RENESAS TECHNICAL UPDATE

製品分類	ダイオード	発行番号	TN-WDI-A002A/J	Rev.	第1版
題名	レジン・ダイオード テーピング出荷品キャリアテープ材の追加		情報分類	包装仕様変更	
適用製品	ダイオード UFP 外形品	対象ロット等	関連資料	—

【タイプB、C Type B, C】

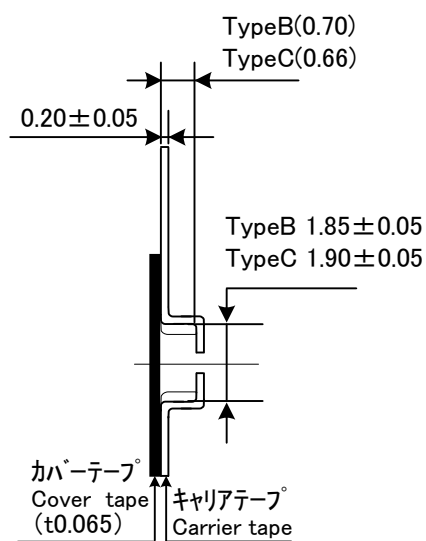
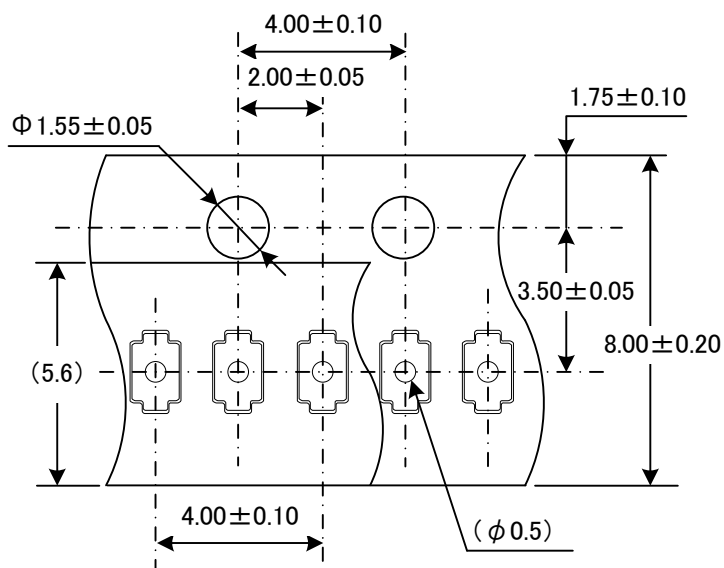
2. 変更内容 : 下表に示す (キャリアテープ材供給の追加)

項目	現行仕様	追加仕様
材質	P S : ポリスチレン A-PET : ポリエチレン P C : ポリカーボネート	P C : ポリカーボネート
外観	色調 : 黒色系 	色調 : 黒色系

今回の追加仕様は、TypeC になります。

2011 年 9 月生産分より、追加仕様キャリアテープの適用を開始します。
